Rapport de contrôle d'installations électriques à basse et à très basse tension

RÉF. 06/2021/74167/01:1

DATE DU CONTRÔLE 29/07/2021 AGENT VISITEUR Julien Terorde
ADRESSE DU CONTRÔLE Rue du Roblet 29 - 1325 Chaumont-Gistoux TYPE DE CONTRÔLE Visite de contrôle (6.5.)

Schéma(s) unifilaire(s) de l'installation

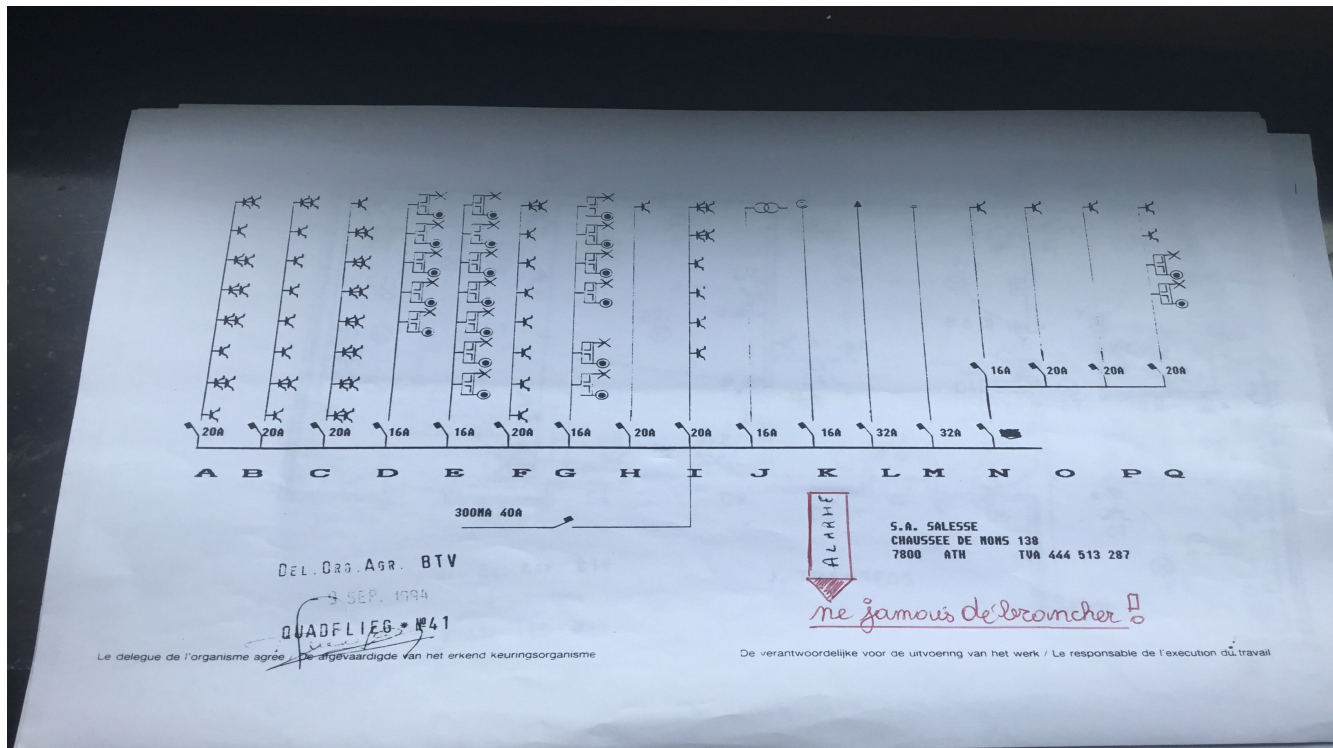
- La tension d'alimentation n'est pas indiquée clairement de manière apparente sur chaque tableau de répartition et de manoeuvre. - 3.1.3.3.a
- N'est pas renseigné sur les schémas unifilaires et plans de position l'adresse de l'installation, les coordonnées du responsable des travaux et du propriétaire. Ces derniers devront signer et dater ces schémas. - 3.1.2.;6.4.6.;6.5.7.;9.1.2.

- La section du pontage des deux borniers terre n'est pas conforme
- La résistance d'isolement de l'installation n'est pas suffisante. - 6.4.5.1.
- Les schémas unifilaires et plans de position ne correspondent pas à la réalité. - 3.1.2.;6.4.6.;6.5.7.;9.1.2.

- Les schémas unifilaires et plans de position ne sont pas conformes. - 3.1.2.;6.4.6.;6.5.7.;9.1.2.
- Des masses d'appareils, matériels électriques de classe I ne sont pas reliées au conducteur de protection des canalisations qui les alimentent. Exception faite des masses des appareils fixes d'éclairage de classe I comportant des douilles ne disposant pas d'un degré de protection d'au moins IPXX-B et situés dans un local sec. - 4.2.4.3.a.
